軟體重要通知

SW1A 型 Automation Organizer (WindLDR、WindO/I-NV3)

圖 1-1 小數點的符號

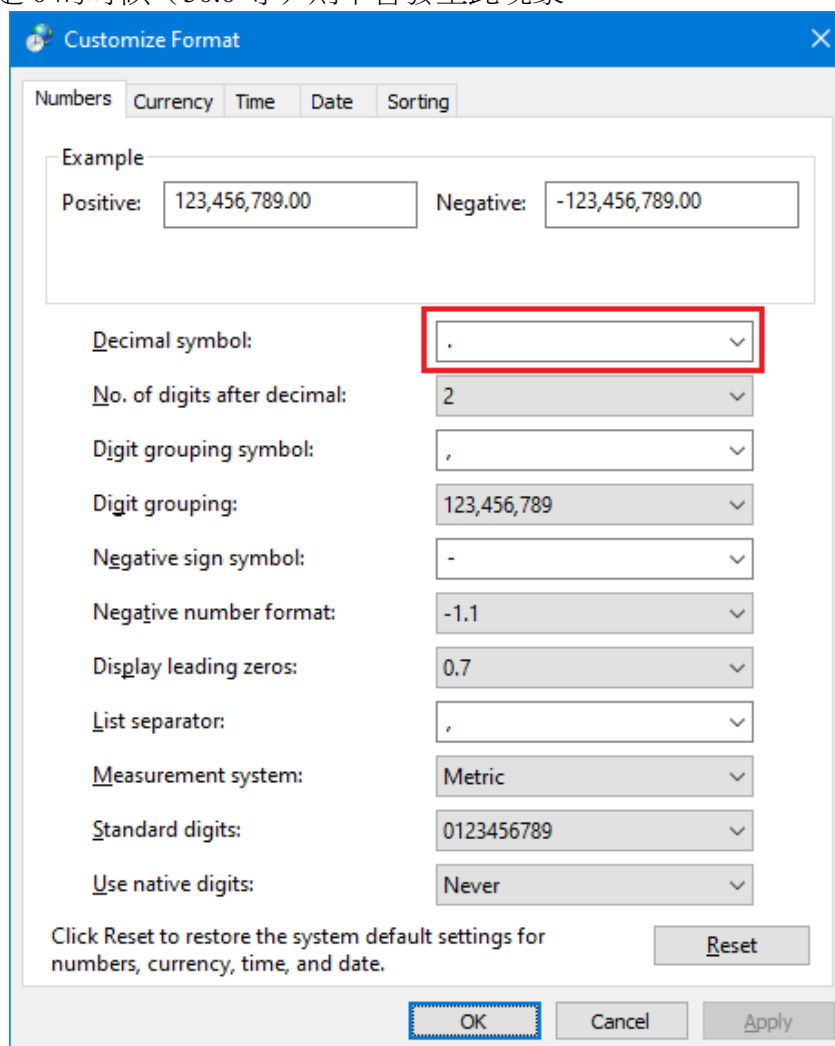
如果將 Windows OS 的〔小數點的符號〕設定為「逗號 (,)」(如圖 1-1)，則 PID 監控對話框中的圖表將無法正確顯示。舉例來說，如圖 2 所示，儘管 PV 值是「20.5」，圖表也不是顯示為 20.5。另，小數點如果是 0 的時候 (30.0 等) 則不會發生此現象。

請將 Windows 的〔小數點的符號〕設定為「十進制符號 (.)」。
